DECRET D'ALCALDIA D'APROVACIÓ I PRESENTACIÓ DE LES AL·LEGACIONS DE L'AJUNTAMENT DE BRÀFIM AL PROJECTE DE DECRET DEL PLA TERRITORIAL SECTORIAL PER A LA GENERACIÓ ELÈCTRICA EÒLICA I FOTOVOLTAICA (PLATER) I AL SEU ESTUDI AMBIENTAL ESTRATÈGIC

PROPOSTA D'AL·LEGACIONS A LA ZONIFICACIÓ PROVISIONAL DE LA SUPERFÍCIE PRIORITÀRIA PER A LA IMPLANTACIÓ D'INSTAL·LACIONS FOTOVOLTAIQUES AL TERME MUNICIPAL DE BRÀFIM

Exp. núm.: 2026-0000487
Titular: AJUNTAMENT DE BRÀFIM
Objecte Informe tècnic al·legacions al PLATER

Figura 1 i 2. Conca visual des de l'ermita del Loreto

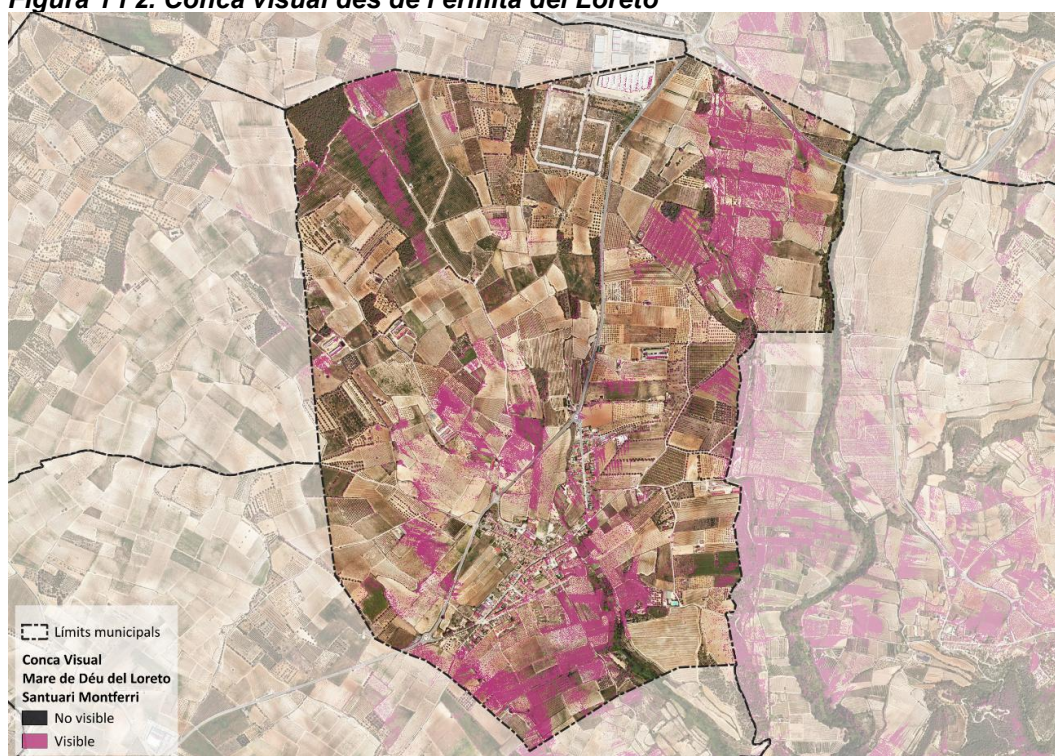
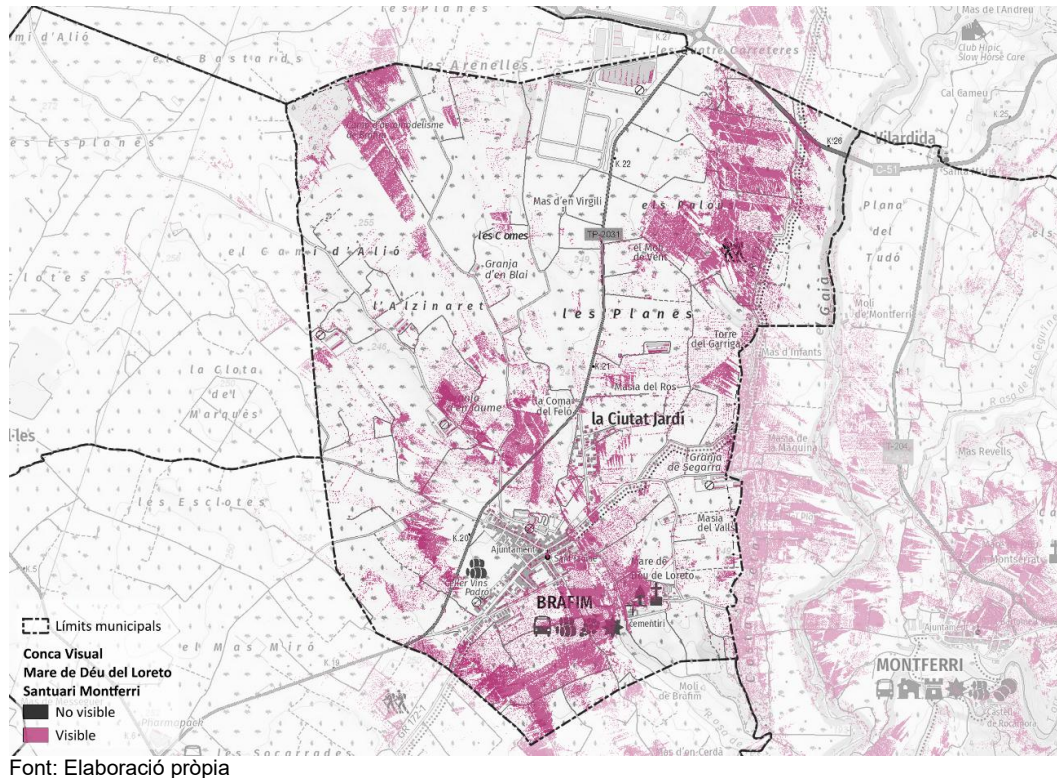
Per tal d'objectivar aquest criteri, s'ha elaborat una anàlisi de conques visuals prenent com a punts d'observació principals l'ermita de la Mare de Déu del Loreto.

Aquest anàlisi posa de manifest que una part important de les superfícies qualificades provisionalment pel PLATER com a zones prioritàries coincideixen amb àmbits de gran sensibilitat visual i territorial, especialment a l'entorn del nucli urbà, la Ciutat Jardí, la vall del riu Gaià i diversos espais agrícoles del municipi. Atès que la zonificació provisional del PLATER respon a una planificació territorial de caràcter general, la proposta municipal desenvolupa l'adaptació prevista pel mateix Pla a partir d'una anàlisi específica de la realitat local, concentrant les possibles implantacions en els sectors amb una major capacitat d'acollida i una menor incidència sobre els valors paisatgístics, agraris i patrimonials, sense comprometre l'assoliment dels objectius energètics previstos.

Figura 3. Buffer entorn al nucli urbà i l'ermita del Loreto

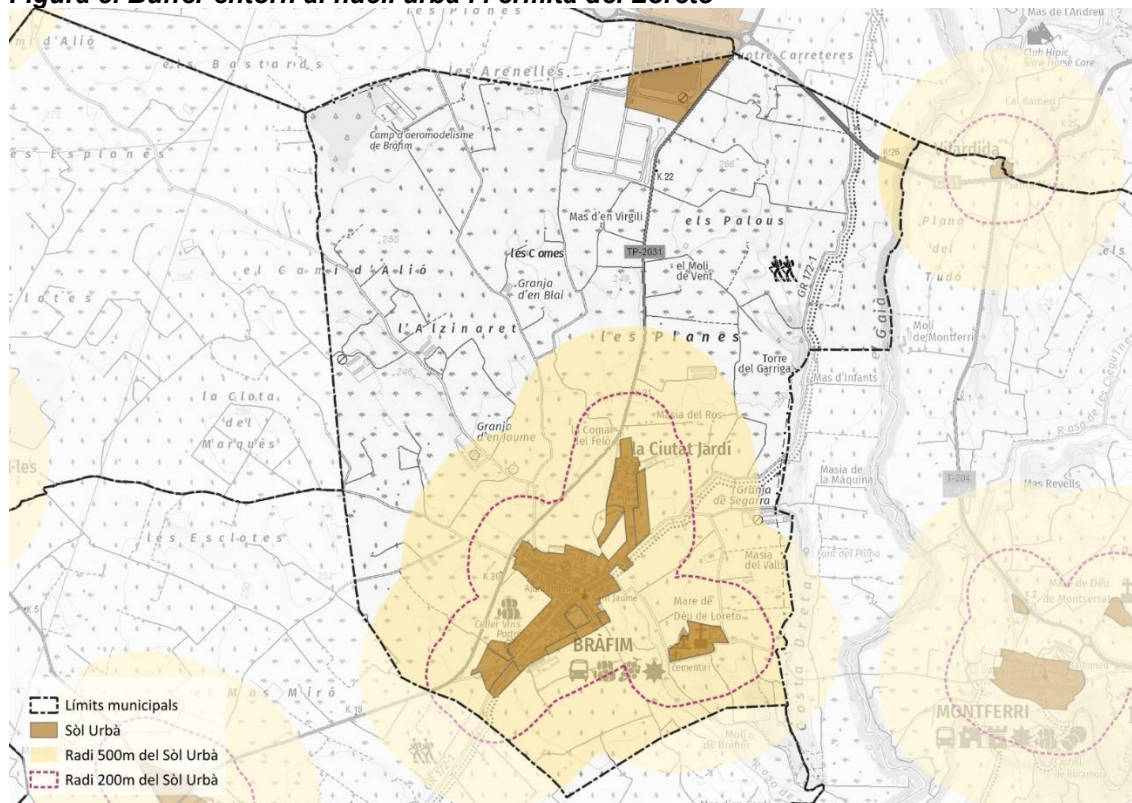
Amb aquesta finalitat s'ha elaborat la cartografia representada a la Figura 3, en la qual es delimiten àmbits de proximitat al sòl urbà mitjançant radis orientatius de 200 i 500 metres.

Aquests radis no es plantegen com a distàncies mínimes obligatòries ni com una prohibició general d'implantació, sinó com un criteri tècnic complementari que permet identificar els sectors que mantenen una relació visual, territorial i funcional més intensa amb el nucli urbà i amb els principals elements patrimonials del municipi.

Proposta cartogràfica municipal de reordenació

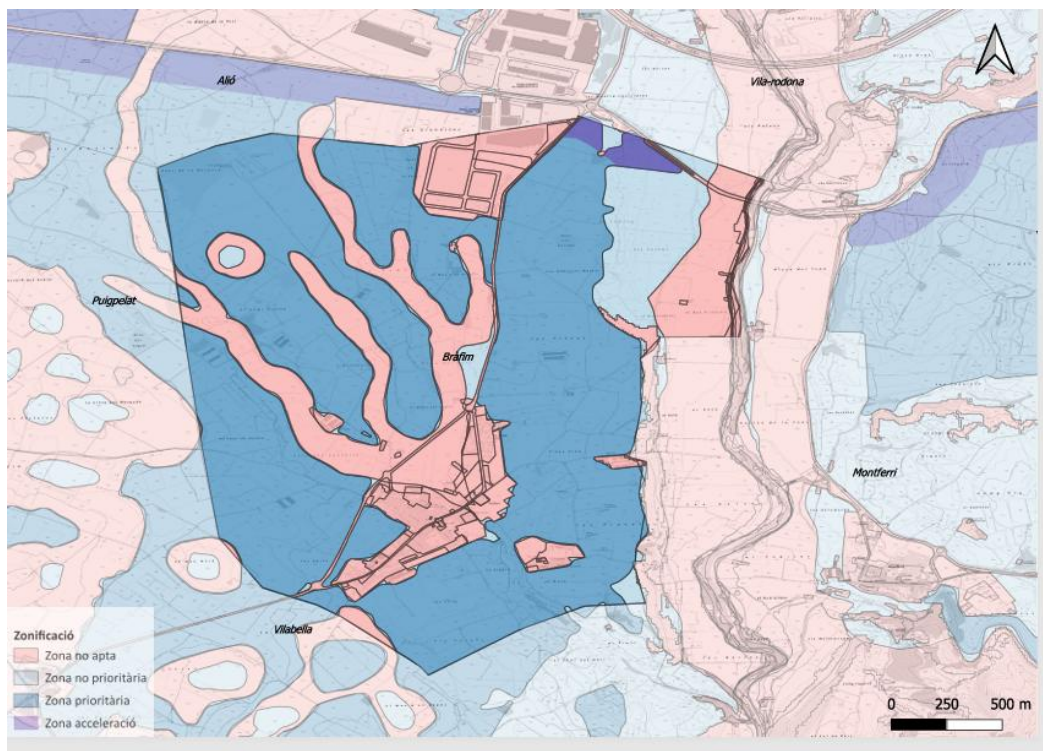
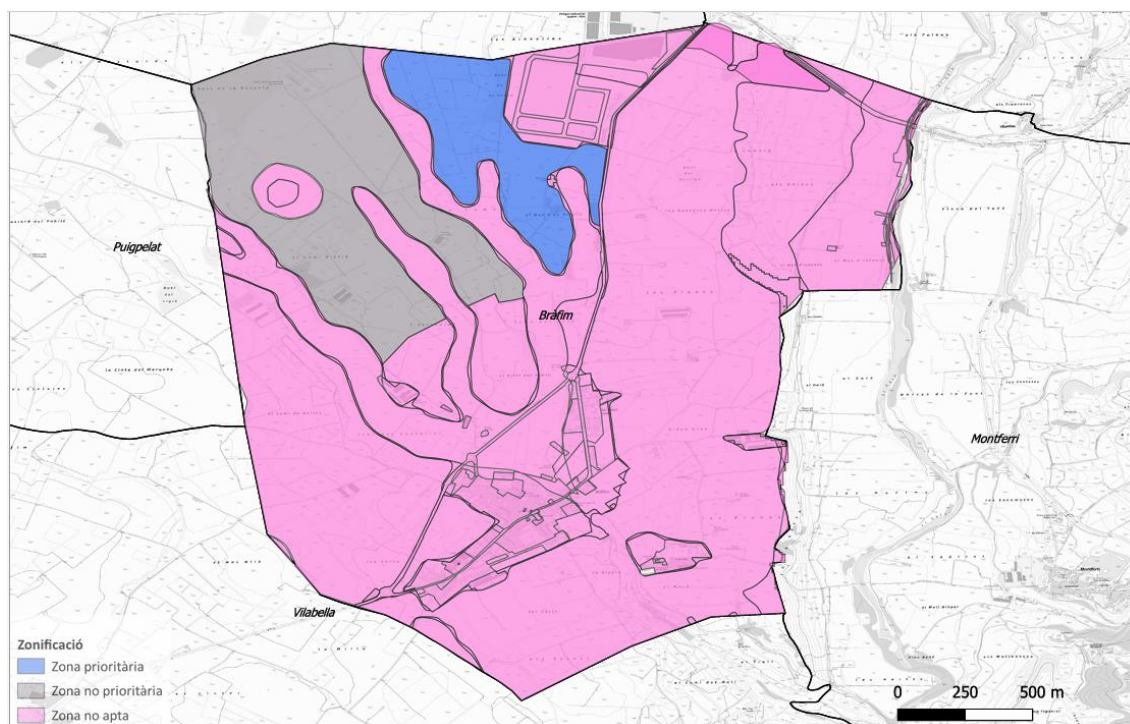
- la zonificació provisional establerta pel PLATER;
- la superfície apta prioritària que l'Ajuntament proposa mantenir;
- els sectors que es proposa excloure de la zona apta prioritària;
- els terrenys que, si escau, es proposa qualificar com a zona apta no prioritària;
- la concentració preferent de les instal·lacions fotovoltaiques a l'entorn del polígon industrial.

Aquesta proposta concentra la zona apta prioritària a l'entorn del polígon industrial, elimina la zona d'acceleració i redefeix la zona apta, mantenint una superfície suficient per assolir els objectius de producció d'energia renovable previstos pel PLATER.

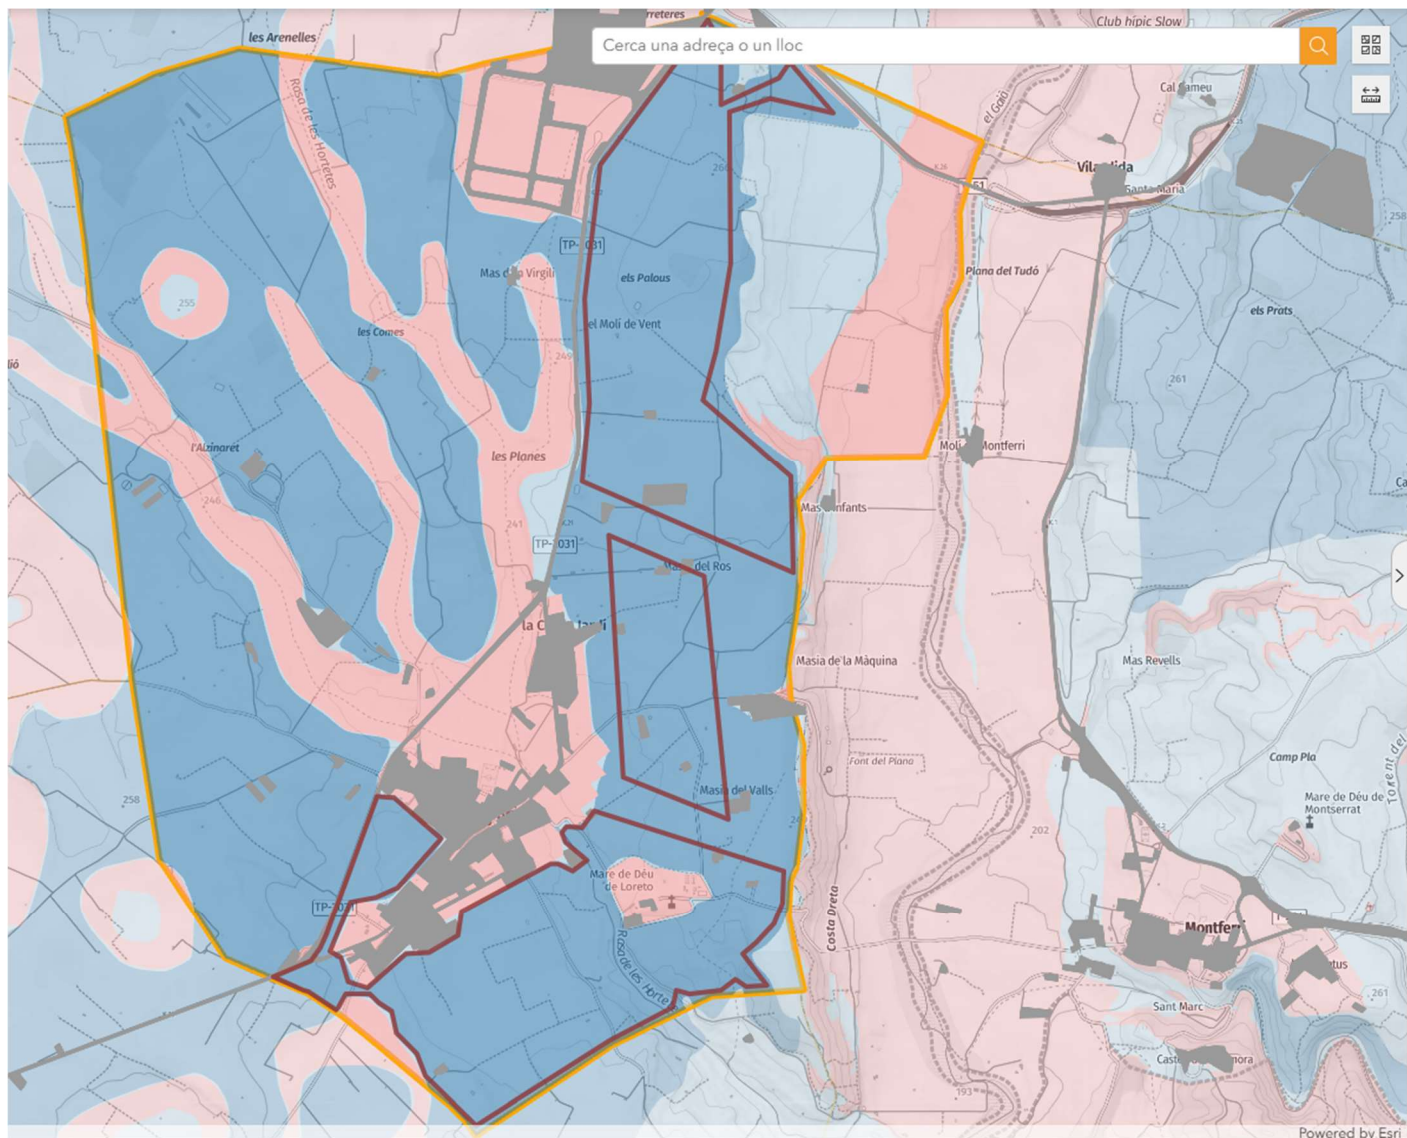
S'observa que l'objectiu energètic assignat al municipi podria assolir-se amb una ocupació estimada de 32 hectàrees, mentre que la superfície considerada apta o prioritària ascendeix a 404 hectàrees.

Aquesta circumstància posa de manifest que la superfície potencialment disponible és molt superior a la necessària per assolir els objectius energètics previstos, fet que justifica una anàlisi més detallada dels sectors efectivament susceptibles d'acollir noves instal·lacions.

4.1. La proposta es planteja amb criteris a fi de fer compatible les proteccions que el POUM planteja en aquelles zones del sòl no urbanitzable amb possibilitat de implantar instal·lacions fotovoltaïques i que serien:

- a) Protegir les zones de protecció paisatgístic i àrees adjacents a fi de mantenir els seus valors paisatgístics i mediambientals.
- b) Mantenir la major part de sol agrícola (ZA) ja que es l'activitat principal del municipi, fora de les zones aptes prioritàries que el PLATER planteja.

- c) Preservar de les zones urbanes a fi i efecte d'evitar impactes visuals .
- d) Eliminar les zones aptes que impedeixin les possibilitats de creixement urbanístic del poble en general .

- e) Plantejar els terrenys a la part nord -oest del municipi principalment al voltant del Polígon industrial com els més idonis per implantar les instal·lacions fotovoltaïques com a zona apta prioritària i deixar una àrea adjacent com a zona apta no prioritària.

4.2. Que s'adjunta un plànol de proposta amb el planejament de base per demanar les modificacions del PLATER pel que respecta al municipi.
